PREFABLOC AGRÉGATS

Mémoire en réponse aux remarques de la Mission Régionale de l'Autorité environnementale (MRAe) sur une demande d'autorisation d'exploiter une ICPE.

« Projet de carrière du Chemin Patelin de la société PREFABLOC AGRÉGATS »

(Dossier EMC2 n°204)

Habitats recensés sur l'emprise du projet (Source : BIOTOPE)

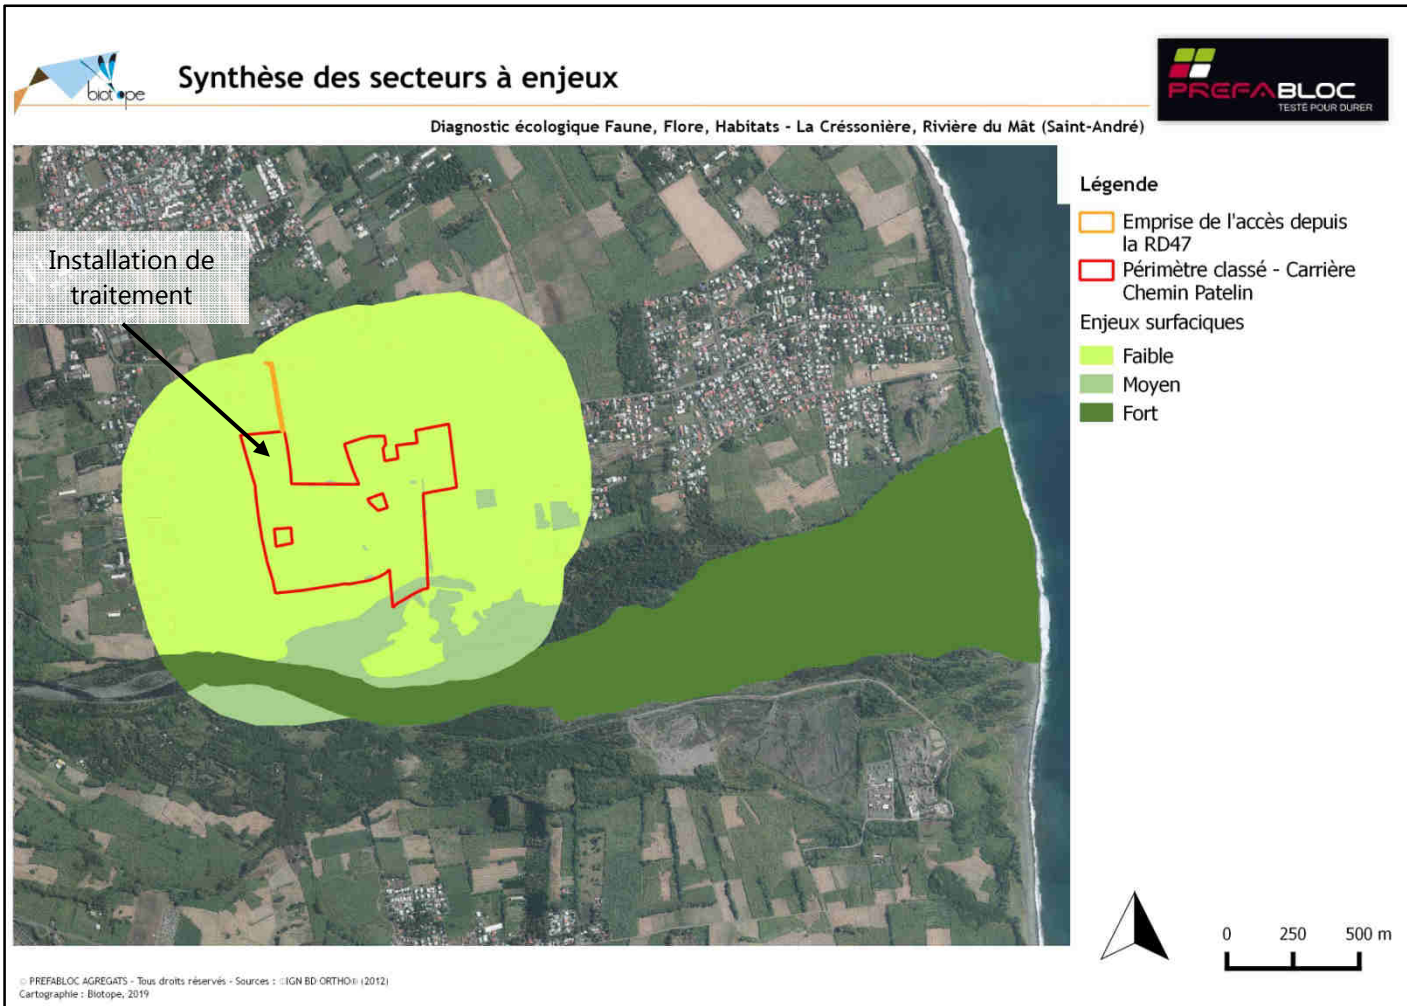
➤ La cartographie ne montrant ni le périmètre de la partie concernée par l'installation de traitement des matériaux ni l'emprise de l'accès depuis la RD47, l'Ae recommande de compléter l'état initial de l'étude d'impact pour mettre en évidence les incidences potentielles du projet sur le milieu naturel et proposer des éventuelles mesures d'évitement ou de réduction.

Comme précisé au début de la description de l'état initial du milieu naturel (Chapitre 5.4 du Volume 1, Tome 2 : Etude d'impact), l'étude du cabinet BIOTOPE ayant été réalisée en 2015, la cartographie ne montre pas le périmètre avec la partie concernée par l'installation de traitement des matériaux ainsi que l'emprise de l'accès depuis la RD47. Néanmoins, les prospections ne se sont pas arrêtées aux limites du projet. La zone de l'installation de traitement et l'emprise de l'accès sont incluses dans l'aire d'étude rapprochée et ont été prospectées.

La carte suivante montre que l'habitat concerné par l'emprise de l'accès et de l'installation de traitement est le même que sur la majeure partie du projet (culture intensive d'un seul tenant).

Cet habitat présente un enjeu relativement faible vis-à-vis de la biodiversité car composé exclusivement d'une seule espèce, la canne à sucre.

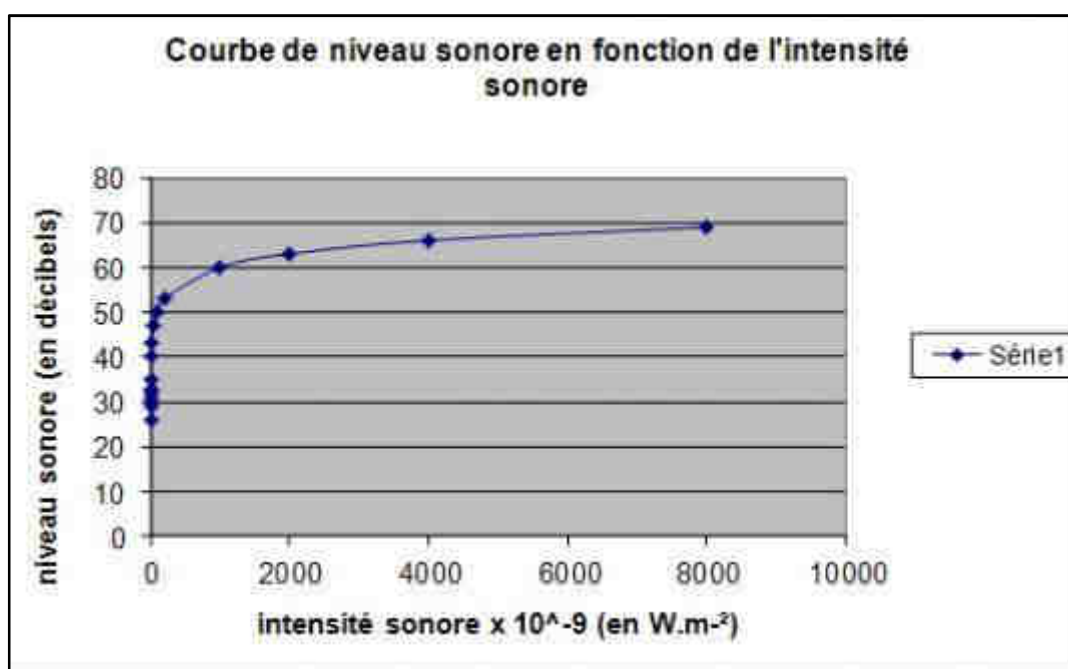
➤ ***Compte tenu de la dégradation prévisible de la qualité de vie des riverains, l'Ae demande au pétitionnaire de proposer des mesures qui puissent limiter le bruit occasionné par le trafic routier lié à l'exploitation de la carrière.***

Concernant les effets de la carrière sur les niveaux de bruit, des mesures sont proposées afin d'éviter et de réduire les effets du projet tant au niveau de l'installation de traitement des matériaux et de l'extraction, qu'au niveau du trafic routier. Les mesures principales sont les suivantes :

D'après les modélisations des incidences du trafic routier sur les façades des habitations positionnées à proximité de ces axes routiers (Cf. étude acoustique du cabinet PHPS en Annexe 4 - pièce 8 du DDAE), l'augmentation sera de +3dB(A) de jour comme de nuit. Les émissions sonores suivant une échelle logarithmique, l'augmentation de 3 décibels revient à multiplier l'intensité sonore par deux (Cf. Figure suivante).

Perception de l’oreille humaine en fonction de l’augmentation du niveau sonore (Source : https://conseils.xpair.com/actualite_experts/maitriser-nuisances-sonores-pompes.htm)

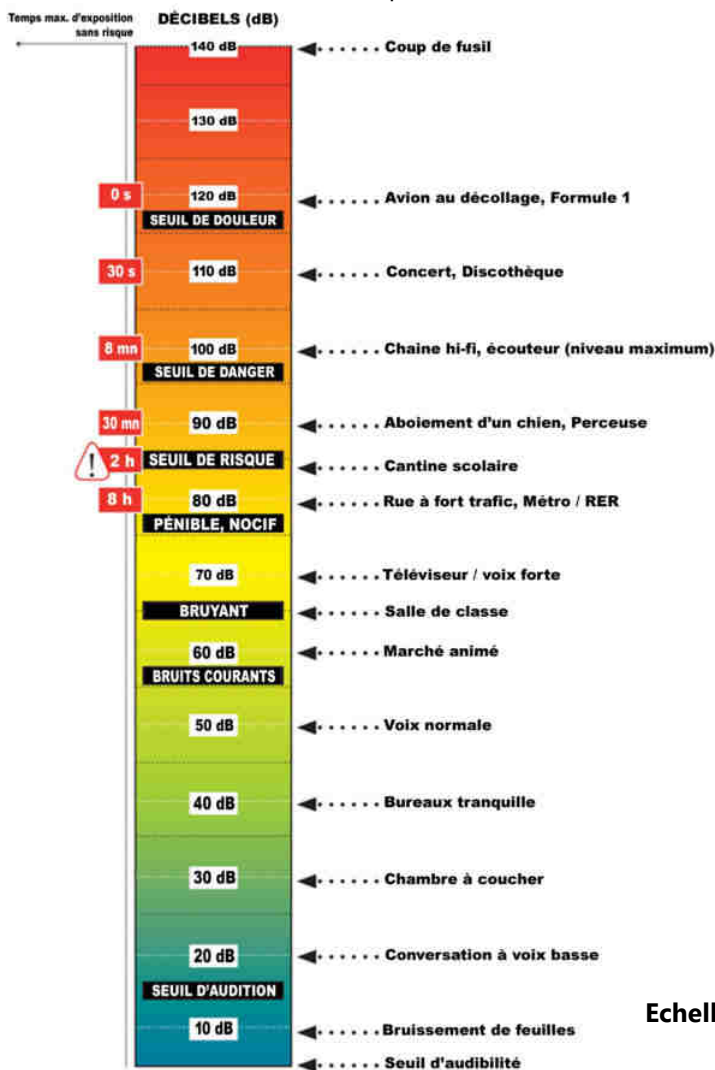
Or, une augmentation de +3dB correspond à multiplier l'intensité sonore par deux et équivaut à la valeur limite de l'émergence admissible de nuit.

Ensuite d’après le tableau ci-dessous, une augmentation du niveau sonore de +3 dB(A) est à peine perceptible par l’oreille humaine. C’est pour cette raison que l’AM du 23 janvier 1997 impose cette augmentation maximum de l’émergence au niveau des ZER. Les impacts engendrés par l’augmentation du trafic de poids-lourds ne seront donc que très peu perceptibles par les riverains de la RD47.

Augmentation du niveau sonore en dB	Perception de l'oreille humaine
3	A peine perceptible
5	Différence perceptible
10	Perçue comme doublée
20	Perçue comme quadruplée
